福島第一原子力発電所 特定原子力施設に係る実施計画変更比較表（第Ⅱ章 2.5 汚染水処理設備等）

変 更 前	変 更 後	変 更 理 由
添付資料－2 4 滞留水浄化設備の設計・確認方法について 1. 基本設計 1.1. 設置の目的 (中略)  図－1 滞留水浄化設備の設置範囲 (中略) 1.3. 設計方針 (1)規格・基準 滞留水浄化設備は、設計、材料の選定、製作及び検査について、JSME S NC-1 発電用原子力設備規格 設計・建設規格（JSME 規格）、日本工業規格（JIS 規格）等※1を適用することにより信頼性を確保する。 (中略) (2)放射性物質の漏えい防止及び管理されない放出の防止 滞留水浄化設備は、液体状の放射性物質の漏えいを防止及び敷地外の管理されない放出を防止するため、次の各項を考慮した設計とする。 a. 漏えいの発生を防止するため、滞留水浄化設備には設置環境や内部流体の性状等に応じた適切な材料を使用する。また、ポリエチレン管とポリエチレン管の接続部は、融着構造とする。 b. 液体状の放射性物質が漏えいした場合に備え、屋内の移送配管のうち鋼管の接続部の周囲には堰等を設置することで漏えいの拡大を防止する。また、堰の内部に漏えい検知器を設置し、漏えいの早期検出が可能な設計とする。 c. 漏えい検知の警報については、免震重要棟集中監視室に表示し、異常を確実に運転員に伝え、警報発生時には遠隔隔離弁にて全閉操作が行えるようにする。なお、現場確認の上、誤報と確認された場合は注水を再開する。 (中略)	添付資料－2 4 滞留水浄化設備の設計・確認方法について 1. 基本設計 1.1. 設置の目的 (中略)  図－1 滞留水浄化設備の設置範囲 (中略) 1.3. 設計方針 (1)規格・基準 滞留水浄化設備は、設計、材料の選定、製作及び検査について、JSME S NC-1 発電用原子力設備規格 設計・建設規格（JSME 規格）、日本産業規格（JIS 規格）等※1を適用することにより信頼性を確保する。 (中略) (2)放射性物質の漏えい防止及び管理されない放出の防止 滞留水浄化設備は、液体状の放射性物質の漏えいを防止及び敷地外の管理されない放出を防止するため、次の各項を考慮した設計とする。 a. 漏えいの発生を防止するため、滞留水浄化設備には設置環境や内部流体の性状等に応じた適切な材料を使用する。また、ポリエチレン管とポリエチレン管の接続部は、融着構造とする。 b. 液体状の放射性物質が漏えいした場合に備え、屋内の移送配管のうち鋼管の接続部の周囲には堰等を設置することで漏えいの拡大を防止する。また、堰の内部に漏えい検知器を設置し、漏えいの早期検出が可能な設計とする。 c. 漏えい検知の警報については、免震重要棟集中監視室に表示し、異常を確実に運転員に伝え

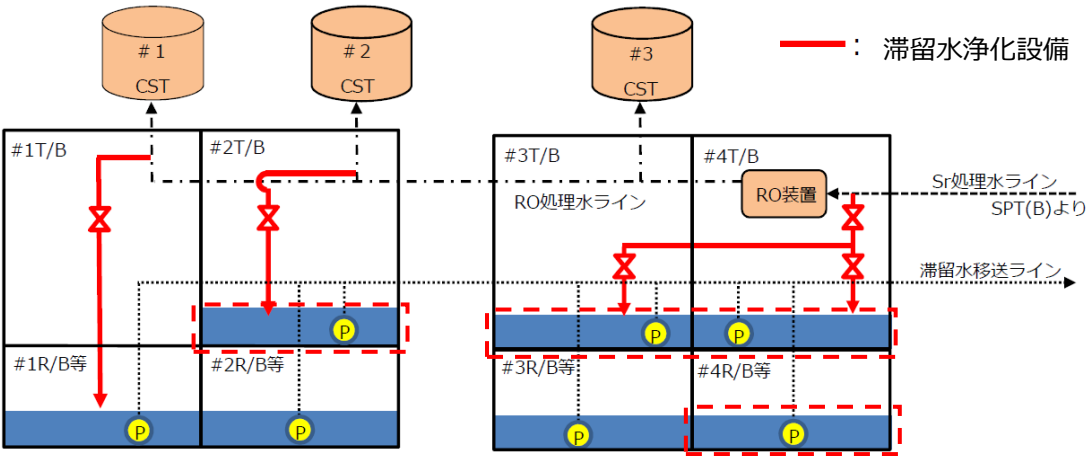
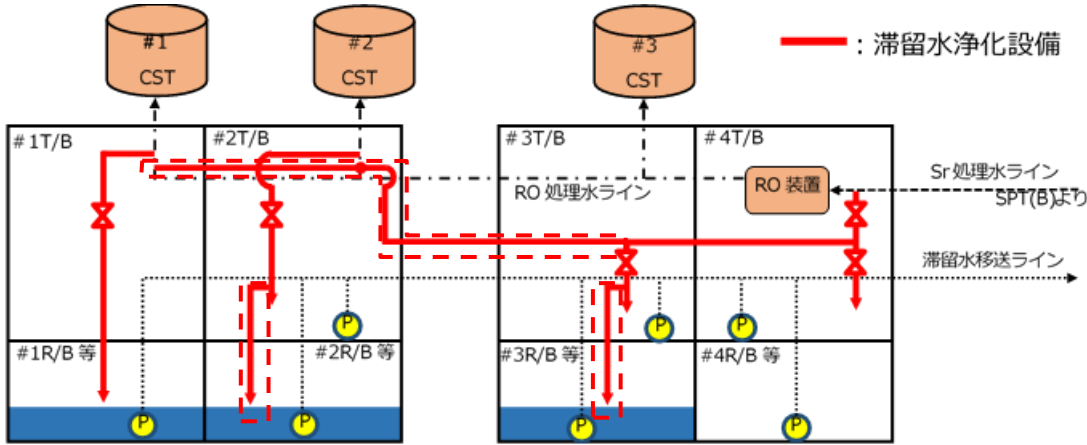
変 更 前	変 更 後	変 更 理 由
添付資料－１ ３ 建屋内 RO 循環設備および追設する関連機器の設計・確認の方針について (中略) 別紙（１） 建屋内 RO 循環設備および追設する関連機器の範囲 建屋内 RO 循環設備および追設する関連機器の範囲を図－１に示す。 図－１ 建屋内 RO 循環設備および追設する関連機器の範囲図 (中略)	添付資料－１ ３ 建屋内 RO 循環設備および追設する関連機器の設計・確認の方針について (中略) 別紙（１） 建屋内 RO 循環設備および追設する関連機器の範囲 建屋内 RO 循環設備および追設する関連機器の範囲を図－１に示す。 図－１ 建屋内 RO 循環設備および追設する関連機器の範囲図 (中略)	記載の適正化

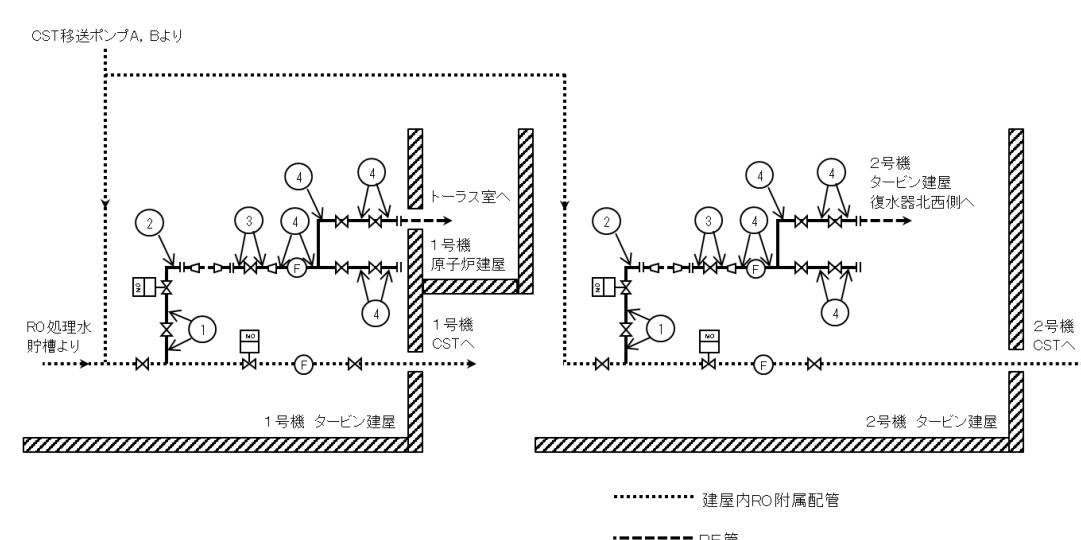
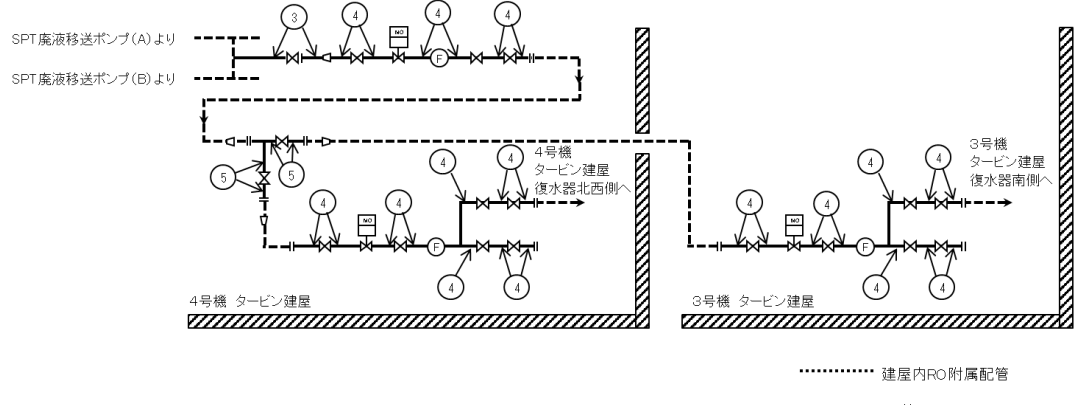
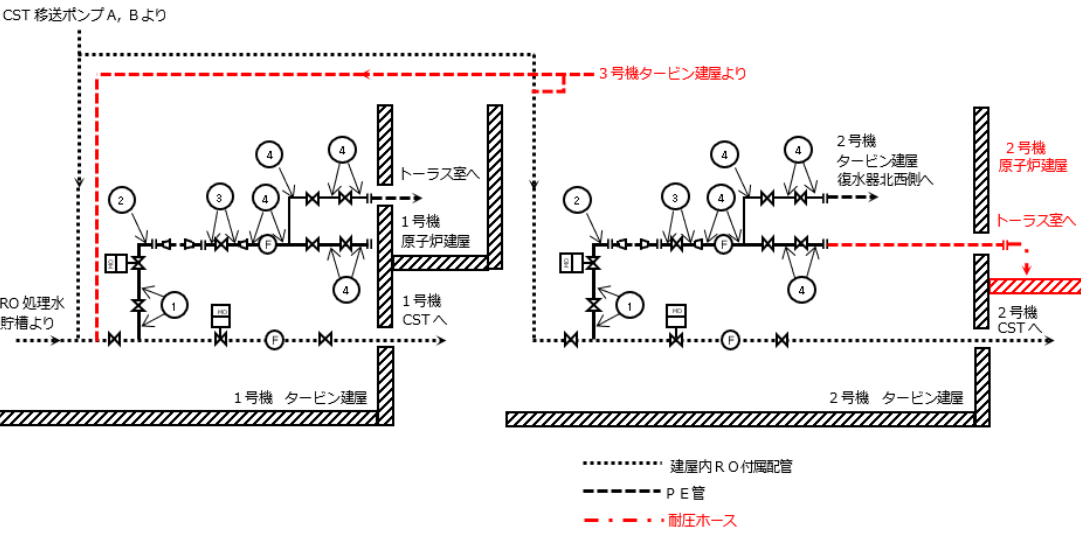
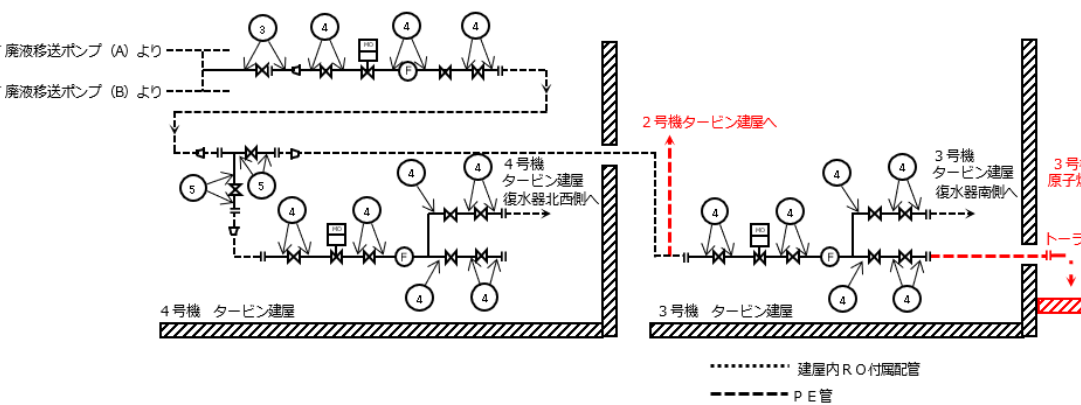
変 更 前	変 更 後	変 更 理 由
1. 4. 主要な設備 滞留水浄化設備の主要設備は、建屋内 R0 循環設備で敷設した配管から、各建屋へ分岐する配管（ポリエチレン管・鋼管）で構成される。 2. 構造強度及び耐震性 2. 1. 構造強度 滞留水浄化設備は、「実用発電用原子炉及びその付属設備の技術基準に関する規則」において、廃棄物処理設備に相当するクラス 3 機器に準ずるものと位置付けられ、「JSME S NC-1 発電用原子力設備規格 設計・建設規格」（以下、「JSME 規格」という。）、日本工業規格（JIS）等の国内外の民間規格に適合した工業用品の採用、日本工業規格（JIS）またはこれらと同等の技術的妥当性を有する規格での設計・製作・検査を行う。なお、JSME 規格で規定される材料の日本工業規格（JIS）年度指定は、技術的妥当性の範囲において材料調達性の観点から考慮しない場合もある。 また、JSME 規格に記載のない非金属材料（ポリエチレン管等）については、日本工業規格（JIS）や日本水道協会規格（JWWA）、ISO 規格を用いて設計を行う。 （中略） 3. 滞留水浄化設備の具体的な安全確保策 （中略） 3. 1. 自然災害対策 (1)津波 滞留水浄化設備については、仮設防潮堤によりアウターライズ津波による浸水を防止する。また、アウターライズ津波を上回る津波の襲来に備え、大津波警報が出た際は、系統を停止し、隔離弁を閉止することで、汚染水の流出を防止する。なお、津波による配管損傷があった場合でも、系統を停止することで、汚染水の漏えいは限定的なものとなる。 (2)強風 滞留水浄化設備は強風による直接的な損傷の可能性が低い鉄筋コンクリート造の建屋内に設置する。 (3)豪雨 滞留水浄化設備は、鉄筋コンクリート造の建屋内に設置するため、豪雨により設備の安全性が損なわれる可能性は低い。 (4)火災 滞留水浄化設備は、火災発生防止および火災の影響軽減のため、実用上可能な限り不燃性または難燃性材料を使用するとともに設備周辺からは可能な限り可燃性を排除する。また、初期消火の対応が出来るよう、設備近傍に消火器を設置する。 3. 2. 環境条件対策 (1)腐食 主配管は耐腐食性を有するポリエチレン管，ステンレス鋼鋼管，内面がポリエチレンライニングされ	1. 4. 主要な設備 滞留水浄化設備の主要設備は、建屋内 R0 循環設備で敷設した配管から、各建屋へ分岐する配管（ポリエチレン管・鋼管・<u>耐圧ホース</u>）で構成される。 2. 構造強度及び耐震性 2. 1. 構造強度 滞留水浄化設備は、「実用発電用原子炉及びその附属設備の技術基準に関する規則」において、廃棄物処理設備に相当するクラス 3 機器に準ずるものと位置付けられ、「JSME S NC-1 発電用原子力設備規格 設計・建設規格」（以下、「JSME 規格」という。）、日本産業規格（JIS）等の国内外の民間規格に適合した工業用品の採用、日本産業規格（JIS）またはこれらと同等の技術的妥当性を有する規格での設計・製作・検査を行う。なお、JSME 規格で規定される材料の日本産業規格（JIS）年度指定は、技術的妥当性の範囲において材料調達性の観点から考慮しない場合もある。 また、JSME 規格に記載のない非金属材料（ポリエチレン管等）については、日本産業規格（JIS）や日本水道協会規格（JWWA）、ISO 規格を用いて設計を行い、<u>耐圧ホースについては、製造者仕様範囲内の圧力及び温度で使用する</u>ことで構造強度を有すると評価する。 （中略） 3. 滞留水浄化設備の具体的な安全確保策 （中略） 3. 1. 自然災害対策 (1)津波 滞留水浄化設備については、防潮堤により日本海溝津波による浸水を防止する。また、日本海溝津波を上回る津波の襲来に備え、大津波警報が出た際は、系統を停止し、隔離弁を閉止することで、汚染水の流出を防止する。なお、津波による配管損傷があった場合でも、系統を停止することで、汚染水の漏えいは限定的なものとなる。 (2)強風 滞留水浄化設備は、<u>主に、</u>強風による直接的な損傷の可能性が低い鉄筋コンクリート造の建屋内に設置するが、一部、屋外に設置することから、強風による損傷が予想される場合、<u>汚染水移送停止等の操作を行い、機器の損傷による汚染水漏えい防止を図る。</u> (3)豪雨 滞留水浄化設備は、<u>主に、</u>鉄筋コンクリート造の建屋内に設置するため、豪雨により設備の安全性が損なわれる可能性は低い。<u>また、一部、屋外に設置する配管についても保護カバー等を設置するため、豪雨により設備の安全性が損なわれる可能性は低い。</u> (4)火災 滞留水浄化設備は、火災発生防止および火災の影響軽減のため、実用上可能な限り不燃性または難燃性材料を使用するとともに設備周辺からは可能な限り可燃性を排除する。また、初期消火の対応が出来るよう、設備近傍に消火器を設置する。 <u>(5)その他</u> <u>滞留水浄化設備は、上記の自然現象の他、火山、森林火災等により設備損傷のおそれがある場合、または設備損傷した場合は、運転する者が手動により免震重要棟集中監視室から設備を停止できる設計とする。</u> 3. 2. 環境条件対策 (1)腐食 主配管は耐腐食性を有するポリエチレン管，ステンレス鋼鋼管，内面がポリエチレンライニングされ	滞留水浄化設備の移送配管追設に伴う記載の追加 記載の適正化 滞留水浄化設備の移送配管追設に伴う記載の追加 記載の適正化 滞留水浄化設備の移送配管追設に伴う記載の追加 滞留水浄化設備の移送配管追設に伴う記載の追加 記載の適正化
